# BOLETIM TÉCNICO

BT0046

**Assunto:** Microondas desliga pelo Termostato  
**Modelo:** MU31A0B1NA  
**Marca:** Consul

Fig.01

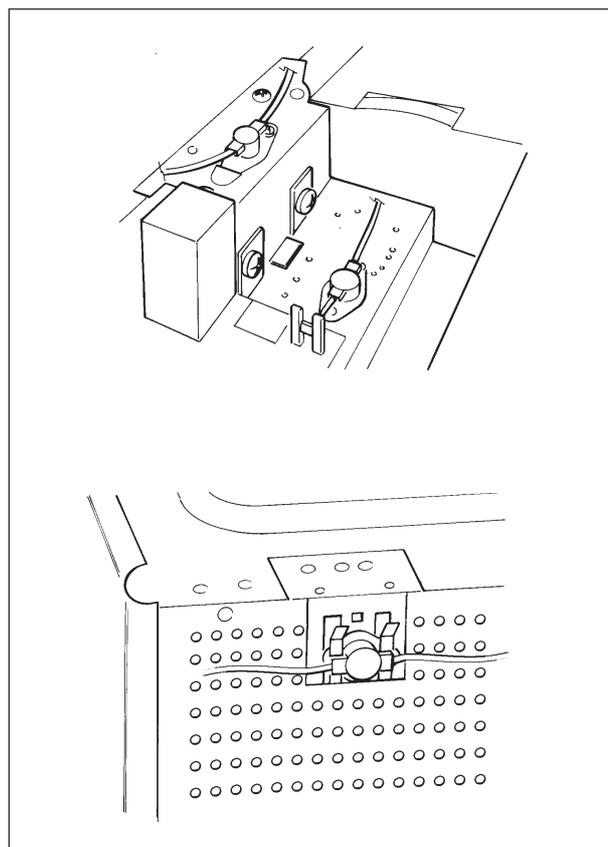
Informamos que no período de Junho a Outubro/95 os Microondas marca Consul MU31A0 - 120V foram montados com um único Termostato de 100°C na Cavidade, próximo ao Magnetron.

Devido a isto, estes aparelhos podem apresentar o problema: "DESLIGA PELO TERMOSTATO APÓS ALGUNS MINUTOS", pois nesta posição, os mesmos sofrem efeito da temperatura do Magnetron.

- 1) Retire o Termostato atual (100°C) do Microondas;
- 2) Encaixe este mesmo Termostato no lado esquerdo da Cavidade (vista de frente), próximo à saída de ar do aparelho;
- 3) Prenda o novo Termostato (160°C - Código 00.0147.33-8) com dois Parafusos (95.2130.42-8) na parte superior do Magnetron;

- 4) Ligue os Terminais azuis do Chicote H (00.0171.11-5) aos Terminais do TERMOSTATO DA CAVIDADE;
- 5) Conecte o terminal "macho" do Chicote H ao fio que vai para a Placa Eletrônica (Relé Power) onde estava ligado anteriormente Termostato;
- 6) Conecte o terminal do Cabo de Força ao Termostato do Magnetron.
